КОЛЬЦА ПРОМЕЖУТОЧНЫЕ

Конструкция и размеры

ГОСТ 18441—73

Изменение № 1 ГОСТ 18441—73 **Кольца промежуточные.** Конструкция и размеры

Пункт 2. Чертеж. Заменить обозначения: $\nabla 4\ (\nabla)$ на $\overset{6,3}{\sqrt{}}\ (\sqrt{})$,

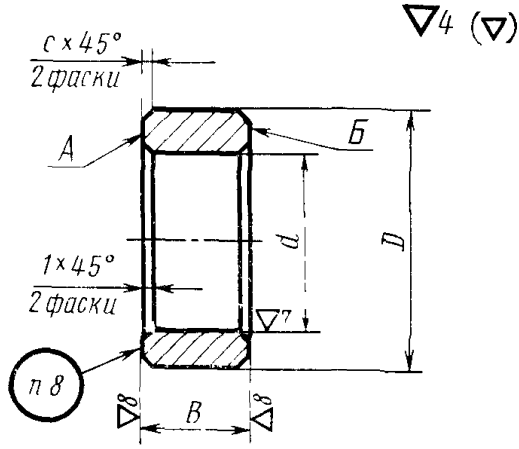
$\nabla 7$ на $\overset{0,80}{\sqrt{}}$, $\nabla 8$ на $\overset{0,40}{\sqrt{}}$
